リコール情報：KLX230・KLX230S

(2022年6月3日 届出)

リコール届出番号	5160	リコール開始日	令和4年6月3日
不具合の部位(部品名)	制動装置(ブレーキディスク)		
基準不適合状態にあると認める構造、装置又は性能の状況及びその原因	前輪の制動装置において、組立時の部品管理が不十分なため、寸法の異なるブレーキディスクが組付けられているおそれがある。その場合、協定規則第78号の技術的な要件(制動装置試験の基準)に適合せず、安全に減速できないおそれがある。		
改善措置の内容	全車両、前輪のブレーキディスクを点検し、異品である場合はブレーキディスクを正規品に交換するとともに、ブレーキパッドも交換する。		
発見の動機	市場からの情報による。		
自動車使用者及び自動車特定整備事業者等に周知させるための措置	・ 使用者:ダイレクトメール等で通知する。 ・ 自動車特定整備事業者等:日整連発行の機関紙に掲載する。

改 善 箇 所 説 明 図

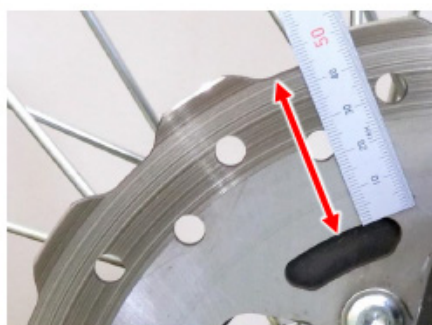
前輪の制動装置において、組立時の部品管理が不十分なため、寸法の異なるブレーキディスクが組付けられているおそれがある。その場合、協定規則第78号の技術的な要件(制動装置試験の基準)に適合せず、安全に減速できないおそれがある。

全車両、前輪のブレーキディスクを点検し、異品である場合はブレーキディスクを正規品に交換するとともに、ブレーキパッドも交換する。
